Plan de prévention des risques

Inondation de l'Ain et du Suran

**Communes de Pont-d'Ain, Saint-
Jean-le-Vieux et Ambronay**

Bilan de la concertation

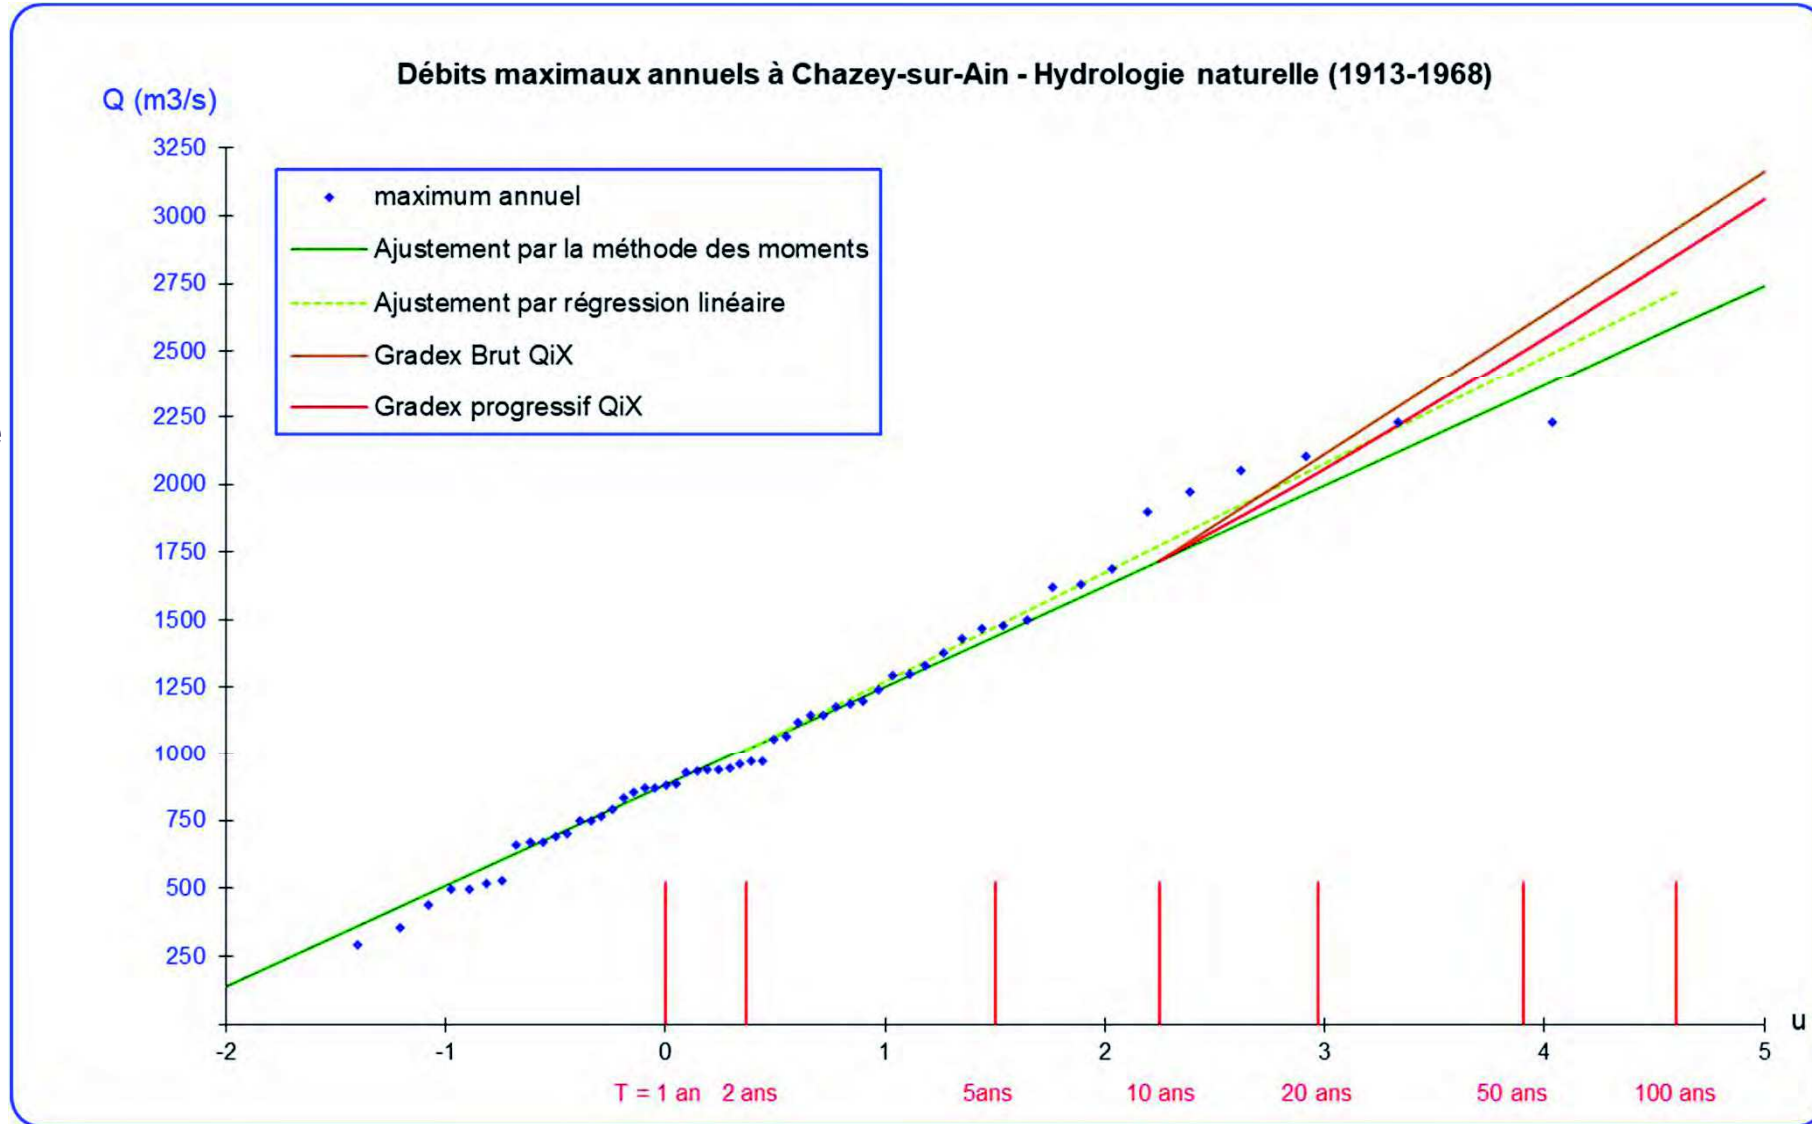
- La liste des crues "naturelles" (avant mise en service de la retenue de Vouglans) prises en compte dans l'étude SAFEGE pour le calcul du Q100 à Pont d'Ain avec leurs caractéristiques de date, cote et débit,
- Le diagramme de Gumbel réalisé par SAFEGE, à partir de ces crues, et faisant apparaître leurs points représentatifs, la droite de régression qui en découle et le Q100 correspondant.

- Pour l'analyse des débits naturels à Pont d'Ain , nous n'avons pas utilisé la série historique Sogreah, dont nous n'avons pas connaissance lors de l'étude.
- Les débits à Pont d'Ain sont donc calculés à partir de ceux de Chazey, selon un ratio de surface pondérée.
Dans la pratique, ce ratio est établi à partir des valeurs de Q10(Pont d'Ain banque hydro) et Q10(Chazey Banque hydro), de manière à respecter les statistiques décennales.
- Remarquons que ce ratio, qu'il soit calculé à partir des données banque hydro ou à partir des données historiques antérieures à 1968 est stable dans le temps et proche de 0.9 dans les deux cas. L'application de ce ratio avant 1968 se justifie donc pleinement.
